三菱マヒンドラ農機株式会社

コンバインのリコール届出(届出番号:5785)に関するお知らせ

● リコール届出番号： 「5785」

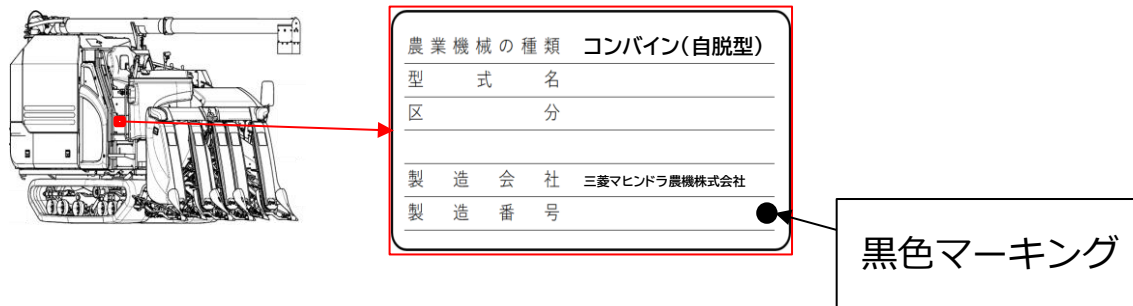
刈取脱穀作業車の主変速レバーにおいて、支点部及び皿ばねの設計検討が不十分なため、主変速レバー支点部に過大な負荷がかかることがある。そのため、そのまま使用を続けると、変速レバー操作が重くなり、最悪の場合、レバー支点部溶接箇所が破損して外れ、走行不能となるおそれがある。

- ①全車両、皿ばねを対策品に交換する。
- ②全車両、主変速レバーを対策品に交換する。
